No.	内容	公開日
1	<p>Q. 競技フィールドのシューティングBOXの移動は可能でしょうか。 例) シューティングBOXをロボットベースやワークエリアに極限まで近づける。</p> <p>A. シューティングBOXの移動は認められません。 公開されているフィールドの寸法にて競技を行います。</p>	7/13
2	<p>Q. 競技フィールドの色について、定義されているならば塗料またはカラーコードを教えてください。</p> <p>A. 競技フィールドの赤/青ゾーンの色について、カラーコードなどの定義はありません。 ただし、表面塗装にはアサヒペン製高耐久ラッカースプレーの赤/スモークブルーを使用しており、その上にエスコ製万能プライマーを塗装しています。</p> <p>以下、対象スプレーのリンクになります。 アサヒペン 高耐久クラッカースプレー <a href="https://www.asahipen.jp/products/view/20553">https://www.asahipen.jp/products/view/20553</a></p> <p>エスコ 万能プライマー 400ml(リンク先はMiSUMi通販ページ) <a href="https://jp.misumi-ec.com/vona2/detail/223007623904/">https://jp.misumi-ec.com/vona2/detail/223007623904/</a></p> <p>なお、実際のフィールド表面は塗装ムラなどで僅かな濃淡が生じる可能性があります。</p>	7/13
3	<p>Q. ワークに使われるじゃがりこはいつの時点で入手できるものになりますか。 また、パッケージ色が緑でない可能性はありますか。</p> <p>A. 競技に使用されるワークのじゃがりこはサラダ味(緑)のみになります。 販売中止や不測の事態が発生しない限り、大会前にワークを調達した時点で入手できる製品を使用します。</p> <p>7/13現在で入手できるワークとパッケージが多少異なる可能性は十分にあるため、 パッケージのわずかな違いは対応できるようロボットを製作してください。</p>	7/13

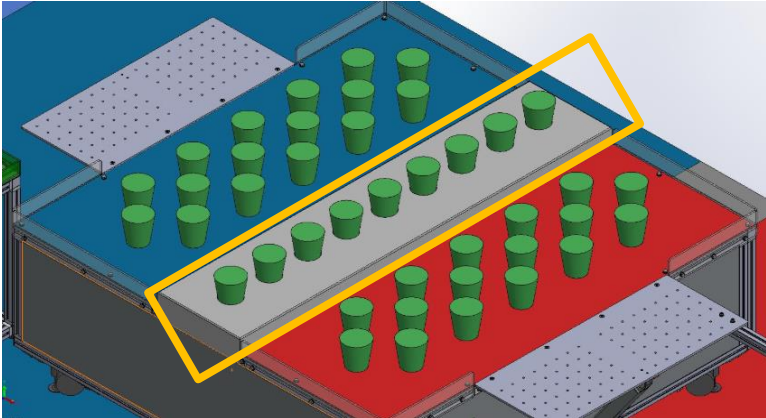
4	<p>補足. 2022年5月23日に公開のフィールドデータ修正版において青枠内の非常停止ボタンや動力電源表示灯,フレームは参考図となります。</p> 	7/13
5	<p>Q. フィールドの寸法で中央のじゃがりこが左右のフェンスまでの距離がそれぞれ異なりますが、仕様でしょうか</p> <p>A. 中央のじゃがりこは左右のフェンスまでの距離は同じです。 2022年05月23日公開のフィールドデータ修正版から共通エリア(オレンジ枠内)の穴を全て画像左下方向に3.2mm移動させます。 修正版のフィールドを公開いたしますので、詳細な寸法等はそちらをご確認お願いいたします。</p> 	7/25
